ДОКЛАД

Относно: идентифицирани проблеми и нарушения при организацията на движението в гр. Банско с пътни знаци

Схема на точното местоположение на изследваните пътни знаци ул. „България“

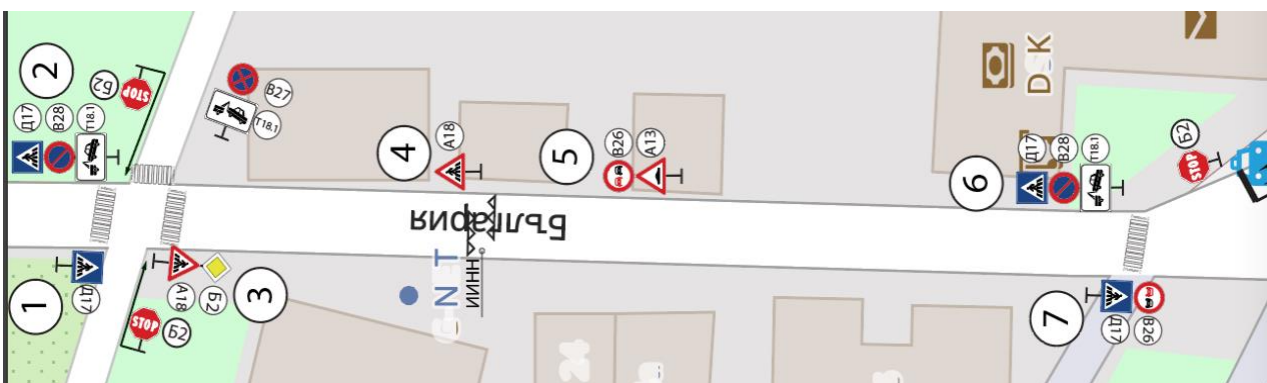
1.			Д17 – знакът е поставен в противоречие на изискването на чл. 117, ал. 2;
2.			В27+Т17/Т18.1+Д17 Д17 – знакът е поставен в противоречие на изискването на чл. 117, ал. 2; Табела Т17 погрешно е комбинирана с Т18.1 Пътен знак Д17 е поставен в противоречие на чл. 13, ал. 1
3.			Б3+А18 Пътен знак Б3 е поставен след кръстовището в противоречие на чл. 54, ал. 1; Пътен знак А18 е поставен в противоречие на чл. 13, ал. 1 и чл. 31, ал. 1
4.			А18 Знакът противоречи на изискванията на чл. 6, ал. 1, ал. 3, ал. 4, ал. 6, ал. 7. Този пътен знак трябва да бъде подменен с годен такъв.

5.			B24+A13 Пътен знак А13 е поставен в противоречие на изискванията на чл. 13, ал. 1
6.			B27+T17/T18.1+D17 Пътен знак B27 не се поставя в обхвата на кръстовище или при пешеходна пътека, защото правилното поведение на водача е регламентирано в чл. 98, т. 5 и т. 6 от ЗДвП. Табела Т17 погрешно е комбинирана с Т18.1 Пътен знак Д17 е поставен в противоречие на чл. 13, ал. 1 и чл. 117, ал. 2. Пътният знак „Пешеходна пътека“ следва да се постави преди пътеката маркирана с пътна маркировка М8.1, а не след него.
7.			B24+D17 Пътен знак В24 е поставен в противоречие на чл. 76, ал. 1. Съгласно чл. 43, т. 2 и т. 5 от ЗДвП, в този участък е забранено изпреварването. Поставянето на такъв знак е ненужно. Д17 – знакът е поставен в противоречие на изискването на чл. 13, ал. 1 и чл. 117, ал. 2; Знаците са сложени в нарушение на чл. 13, ал. 1.

Пътната маркировка тип М8.1. противоречи на изискванията на Приложение № 10 към чл. 21, ал. 3 от наредба №2 за сигнализацията на пътищата с пътна варкировка

Пътната маркировка тип М8.1. противоречи на изискванията на Приложение № 10 към чл. 21, ал. 3 от наредба №2 за сигнализацията на пътищата с пътна варкировка

1.3. Препоръки: Установи се, че в изследвания участък от ул. „България“ между ул. „Охрид“ и ул. Цар Симеон“ липсват общо 9 пътни знака (8 бр. Д17 и 1 бр. А13). Необходимо е да бъде подменен 1 бр. пътен знак А18 и трябва да бъдат премахнати 2 бр. В27, 2 бр. Т17/Т18.1, 1 бр. В24. Необходимо е пътните знаци Б3 и А18 да се сложат на правилното място преди кръстовището с ул. „Охрид“, а не след него както е в момента.

Пешеходните пътеки тип М8.1 трябва да се приведат в годност, като се положат необходимите материали за осигуряване на видимост през деня и през нощта, като и при мъгла или мокра настилка. Трябва да се положат задължителните надписи „погледни“.

ИИНН е необходимо да бъдат демаркирани и жълто-червената боя от тях да се премахне.

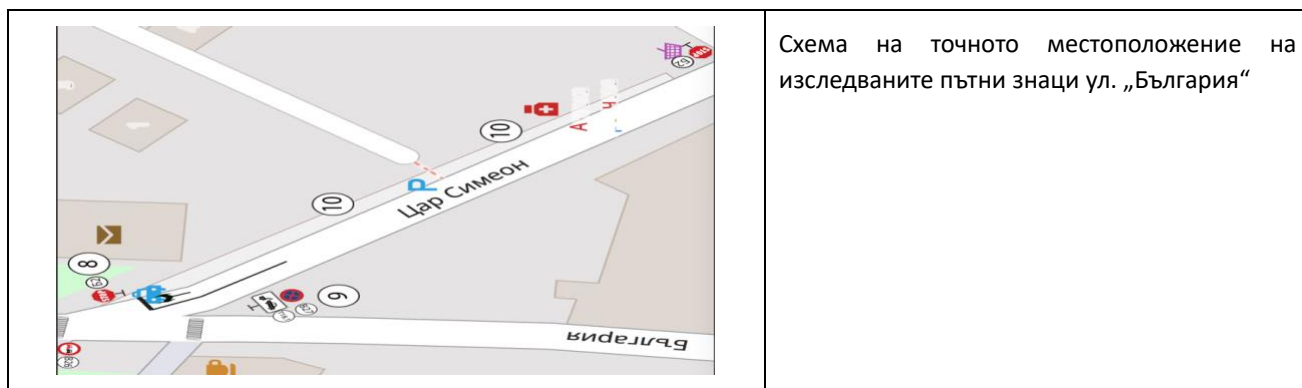
8.			Б2+Ж7 Пътен знак Б2 противоречи на изискванията на чл. 7, ал. 1, буква б); чл. 6, чл. 8, чл. 9, ал. 1, т. 1 и 2; чл. 12, ал. 1, т. 1 и 4 Указателната табела Ж7 е не покрива минималните изисквания на чл. 6 и е поставена в противоречие на чл. 139, ал. 1, т. 1, тъй като е поставена на самото кръстовище. Този пътен знак трябва да бъде премахнат и заменен с годеи.
----	---	---	---

9.	 	B27+T17/18.1 Табела Т17 погрешно е комбинирана с Т18.1. С измененията в Наредба №18 от 14.02.2020 г., табела Т18.1 се използва самостоятелно или в комбинация с табела Т18.2 и няма текста, който да указва, че същата може да се използва в Т17. Използваният символ не фигурира в Приложение №9 към чл. 6, ал. 2.

10.		2 бр. Табели В този вид допълнителните табели противоречат на изискванията на чл. 11, ал. 2, където е указано, че „допуска се в населени места и селищни образувания да се поставят на едно място до три различни пътни знака с три допълнителни табели“. В този случай има 5 допълнителни табели. (Допълнителните табели Т18.1 и Т.18.2 се използват в рамките на една допълнителна табела без да се изписва текст. В допълнителната табела има вграден пътен знак В28, който е недопустимо да се вгражда в допълнителна табела, защото той се използва самостоятелно. Организацията на движението, направена по този начин, въвежда в заблуждение участниците в движението.

Знаците, които са използвани от община Банско за сигнализиране на реда за преминаване през кръстовището, касаещи предимството, не покриват минималните нормативни изисквания. Знакът Б2, който служи, за да предупреди водачите на ППС, че трябва да спрат и да пропуснат движещите се по пътя с предимство (ул. „България“) е възможно да не забележат пътния знак, който ги уведомява за това, че са без предимство. Организаторът на движението е пропуснал да постави и пътен знак Б4, който да уведоми приближаващите към кръстовището, че те вече не се намират на път с предимство. По този начин по отношение на знак Б2 са нарушени изискванията на чл. 6, чл. 16, ал. 5 от Наредба №18 за сигнализирането на пътищата с пътни знаци. Нарушени са разпоредбите на същата Наредба и по отношение на чл. 55, ал.1.

При предходното кръстовище, където се пресичат ул. „Баньо Маринов“ и ул. „Цар Симеон“, организаторът на движението е допуснал грешка като не е поставил задължителните БЗ+Г1 на ул. „Цар Симеон“, точно преди кръстовището с ул. ул. „Баньо Маринов“. Втората е еднопосочна в участъка от ул. „Охрид“ посока към ул. „Цар Симеон“. По този начин водачите, могат да предприемат маневра завои на дясно в кръстовището

По време на огледите се установи, че липсват 7 бр. пътни знаци и 4 бр. допълнителни указателни табели (2 бр. Б3, 1 бр. Б4, 2 бр. Г1/В21, 2 бр. В27, 2 бр. Т5, 2 бр. Т17). Принципът, че при път с предимство то крайт му се сигнализира с пътен знак Б4, който принцип е заложен и във Виенската Конвенция от 1968 г. за движение по пътищата и за пътните знаци и сигнали, която България е ратифицирала през 1978 г., е нарушен. Това също така противоречи и на чл. 55, ал. 1 от *Наредба №18 за сигнализирането на пътищата с пътни знаци*. Не е спазено и изискването на чл. 54, ал. 1 от същата наредба.

Липсата на основни знаци, които касаят предимството и посоката на движение са предпоставка за възникването на пътни инциденти. Така например идващите по ул. „Цар Симеон“ не знаят, че ул. „Баньо Маринов“ е еднопосочна и е възможно водач да предприеме маневра завой на дясно по ул. „Баньо Маринов“ в посока ул. „Охрид“ идвайки от ул. „Цар Симеон“ и по този начин ще се озове в ситуация, при която задължително ще трябва да наруши чл. 38, ал. 4 или чл. 39 от ЗДвП. В случай, че водачът иска да избегне това нарушение, то той ще бъде принуден да направи друго нарушение на ЗДвП.

Нарушени са и други принципи на организацията на движението, като преди кръстовището с ул. „Баньо Маринов“ липса пътен знак Г1 или В21 в нарушение на чл. 87, ал. 1 или на чл. 75 от *Наредба №18 за сигнализиране на пътищата с пътни знаци*.

Организаторът на движението не е спазил и правилата за полагане на пътна маркировка, като е допуснал в зоната за изчакване да бъдат организирани места за паркиране. В разглеждания участък е необходимо цялостно преосмисляне на организацията на движението.

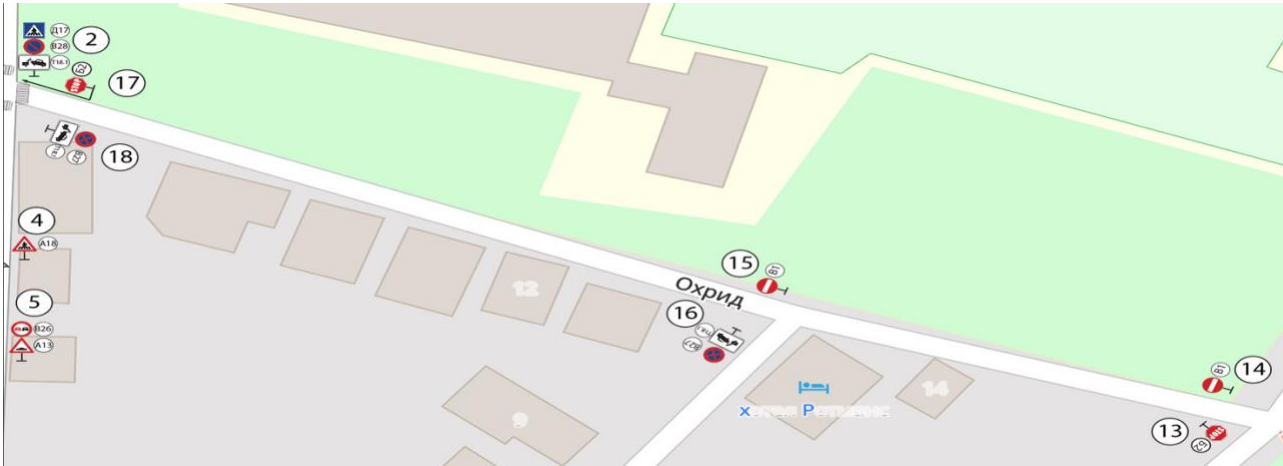
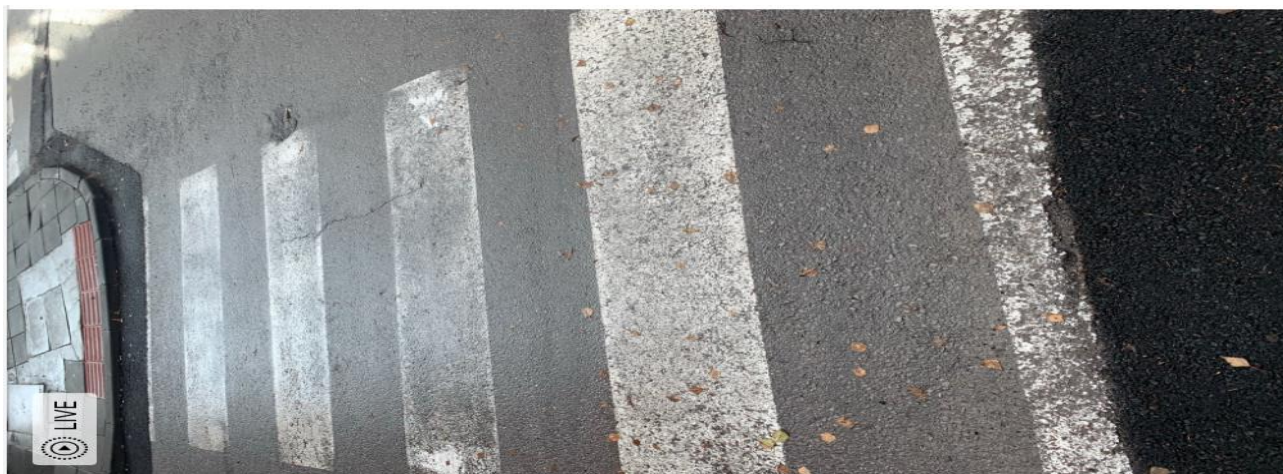
13.			Б2 Този пътен знак, макар и да има залепен стикер, то той не отговаря на минималните изисквания на БДС EN 12899, също така металите използвани за носещите конструкции и свързващите елементи не съответстват на БДС EN 10025. Пътният знак не отговаря и на БДС 1517. Съответно този знак е поставен в противоречие на чл. 6. Под този знак в противоречие на чл. 87, ал. 1
14.			В1 Пътен знак В1 е поставен в противоречие на чл. 64, ал. 1. Също така по направление от ул. „Шипка“ към ул. „Баньо Маринов“ пътни знаци Б3 преди предечката с ул. „Шипка“, липсва и знак Ж12 (чл. 153, ал.1) на ул. „Охрид“ и Ж13 на ул. „Шипка“ (чл. 154).

15.			В1 Пътен знак В1 е поставен в противоречие на чл. 64, ал. 1. При ул. „Шипка“, организаторът на движението е пропуснал да постави пътен знак Б2+Г2 и по този начин не забравяна на водачите да завият на ляво по ул. „Охрид“ от ул. „Шипка“. По този начин водачите или ще трябва да наруши чл. 38, ал. 4 или чл. 39 от ЗДвП.
16.	 		В28+Т17/18.1 Табела Т17 погрешно е комбинирана с Т18.1. С измененията в Наредба №18 от 14.02.2020 г., табела Т18.1 се използва самостоятелно или в комбинация с табела Т18.2 и няма текста, който да указва, че същата може да се използва в Т17. Използваният символ не фигурира в Приложение №9 към чл. 6, ал. 2
17.			Б2 Пътен знак Б2 е поставен преди кръстовище с ул. „България“. В същото време ул. „Охрид“ е еднопосочна по направлението от ул. „България“ към ул. „Шипка“ и ул. „Баньо Маринов“. Този пътен знак задължително трябва да бъде премахнат.

18.			B28+T17/18.1 Табела T17 погрешно е комбинирана с T18.1. С измененията в Наредба №18 от 14.02.2020 г., табела T18.1 се използва самостоятелно или в комбинация с табела T18.2 и няма текста, който да указва, че същата може да се използва в T17. Използваният символ не фигурира в Приложение №9 към чл. 6, ал. 2. Знаците са сложени в нарушение на чл. 13, ал. 2.
 Схема на точното местоположение на изследваните пътни знаци ул. „Охрид“ и ул. „Шипка“

Тук отново има липсващи пътни знаци късащи предимството и реда за преминаване. Така например преди кръстовището с ул. „Шипка“ липсва пътен знак Б3, а преди кръстовището с ул. „Баньо Маринов“ липсва пътен знак Б4. На ул. „Шипка“ организаторът на движението е пропуснал да сложи пътен знак Б2 по реда на чл. 53, ал. 2, т. 1. На същото място липсва и пътен знак Г2 по реда на чл. 87, ал. 1.

Преди кръстовището с ул. „Шипка“ липсва и пътен знак Ж12 по реда на чл. 153, ал. 1, а на ул. „Шипка“ липсва и пътен знак Ж13 по реда на чл. 154. След преминаването през кръстовището с ул. „Шипка“ липсва пътен знак Д4, по реда на чл. 64, ал. 1 и чл. 105 ал. 1.

Препоръчително е липсващите пътни знаци да бъдат поставени, а излишните да бъдат премахнати. Също така е необходимо там където те не отговарят на нормативните изисквания да бъдат заменени или приведени в съответната нормативна годност. В участъка липсват 10 бр. пътни знаци (1 бр. пътен знак Б2, 1 бр. Б3, 1 бр. Б4, 1 бр. Г2, 2 бр. Д4, 2 бр. Д17, 1бр. Ж12, 1 бр. Ж13).

Необходимо е пътен знак Б2 при кръстовището с ул. „Баньо Маринов“ да бъде подменен с годин такъв, съществуващия да бъде премахнат. Необходимо е пътния знак Б2 при ул. „България“ да бъде премахнат тъй като улицата вече е еднопосочна. Комбинацията от пътни знаци В28+Т17/Т18.1 е необходимо да бъдат премахнати и на тяхно място да се постави пътен
